DETERMINAZIONE DEL DIRIGENTE SERVIZIO AIA-RIR 23 giugno 2021, n. 269

**ID 1767 Heracle S.r.l. – AIA D.D. n. 14/2015 Provincia di Brindisi - IPPC 5.3.b) Impianto produzione di compost ed energia elettrica mediante trattamento di matrici organiche da raccolta differenziata – Z.I. del Comune di Erchie (BR) – Istanza di modifica art. 29-nonies del D.lgs 152/06 e s.m.i. e DGR 648/2011. Progetto finanziato PO FESR 2014-2020 (DGR n. 2176/2020).**

Figura 1: Area di compensazione individuata nella Conferenza di Servizi del 07.10.2014

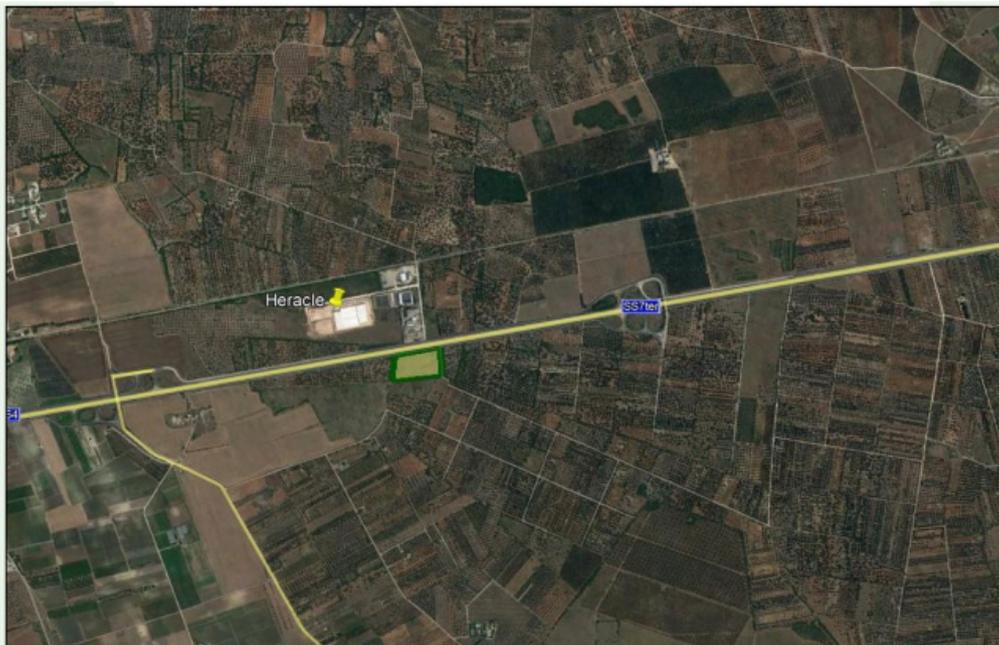
In riferimento al punto 1 di cui sopra si comunica che la nuova localizzazione dell'area di rimboschimento fa perdere completamente il senso e la motivazione per cui l'area di rimboschimento era stata pensata.

Difatti, l'Ente responsabile del procedimento di VIA/AIA di allora, ossia la provincia di Brindisi, aveva consigliato/imposto di inserire una "misura di compensazione relativa all'impatto sull'ulteriore contesto previsto nel PPTR" (Relazione istruttoria per la conferenza di Servizi del 16.07.2014), da localizzare obbligatoriamente in un'area prossima a quella di impianto. Occorreva, nella pratica, inserire una area di rimboschimento al fine di creare una certa continuità con l'area perimetrata dal PPTR e che sarebbe diventata quella sede dell'impianto.

In aggiunta, la modifica dell'area di rimboschimento proposta dalla società è dovuta, nella sostanza, ad un errore originario di natura imprenditoriale della Heracle, che aveva individuato un'area di cui non aveva la disponibilità, probabilmente non avendo, allora, strumenti idonei ad assicurarsela (tipo

La realizzazione di un'area rimboscita, sebbene non adiacente all'impianto di compostaggio, potrà comunque fungere da serbatoio per la compensazione delle emissioni, oltre che assolvere ad altre funzioni importanti dal punto di vista paesaggistico e ricreativo, con una superficie inizialmente richiesta di 2 ettari incrementata a 3 ettari.

Pertanto, sebbene nel documento venga precisato che le specie saranno scelte tra quelle non portatrici di Xylella, si sottolinea che non potranno essere impiegate le piante specificate sensibili alla Xylella fastidiosa sottospecie pauca, così come riportato all'allegato II del Regolamento di esecuzione (UE) 2020/1201 (per il cui impianto in zona infetta è necessaria specifica autorizzazione - art. 18 Reg. UE 2020/1201).

**Si auspica, quindi, una revisione del progetto di rimboscimento con la scelta di specie più idonee (es. querce termofile) tra quelle che compongono le comunità vegetali d'interesse forestale spontanee presenti nel contesto di riferimento.**

Figura 5: stralcio planimetrico esecutivo delle fosse di ricezione

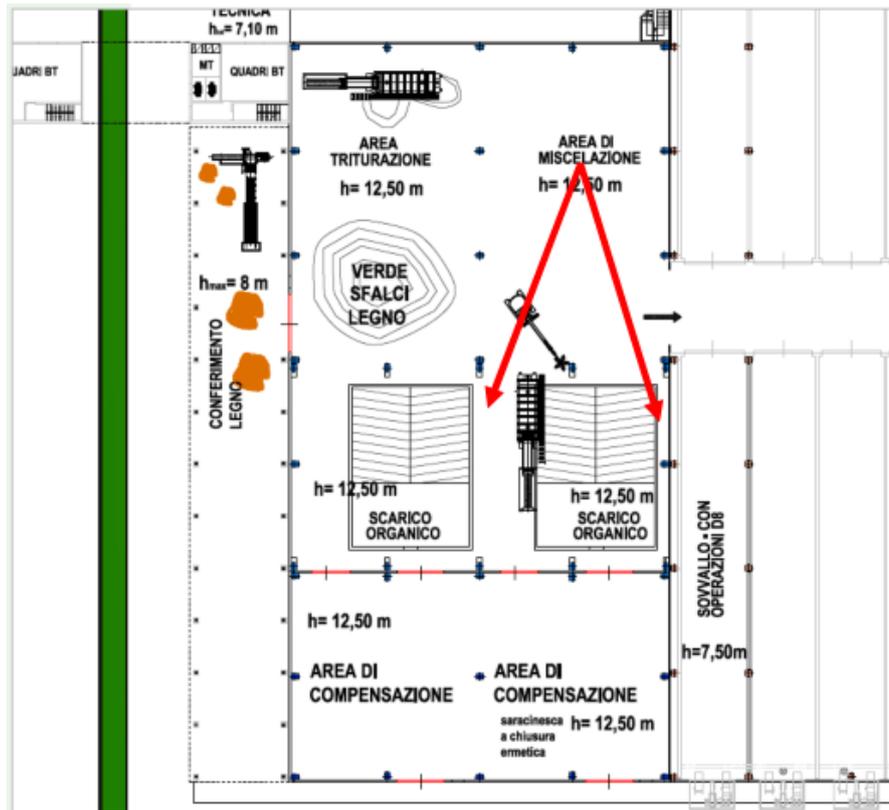
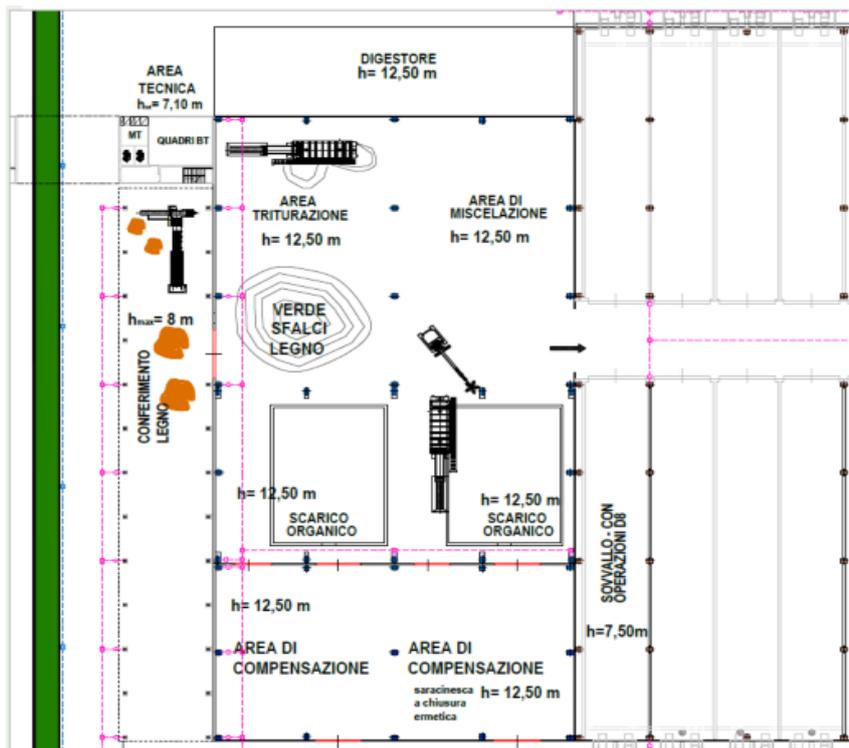
Sulla modifica della sagoma delle fosse di ricezione sottolineava *"un presumibile aumento di volume da parte delle vasche di ricezione dei rifiuti in quanto la parte inclinata pare diventare dritta pur avendo le vasche, le stesse dimensioni planimetriche rispetto al progetto originario..."*.

Per quanto concerne la modifica di cui al punto 2, si sottolinea, invece, un presumibile aumento di volume da parte delle vasche di ricezione dei rifiuti in quanto la parte inclinata pare diventare dritta pur avendo le vasche, le stesse dimensioni planimetriche rispetto al progetto originario.

La soluzione progettuale permette di non far percorrere superfici inclinate alle pale gommate e soprattutto di non creare interferenze tra mezzi operanti all'interno dell'impianto e mezzi conferitori in fase di scarico.

La movimentazione dei rifiuti verrà effettuata tramite ragno meccanico, peraltro già inserito nelle planimetrie approvate, che non avrà bisogno di accedere nelle fosse.

Le fosse di ricezione saranno delimitate da cordolo in cls per garantire la sicurezza delle maestranze.
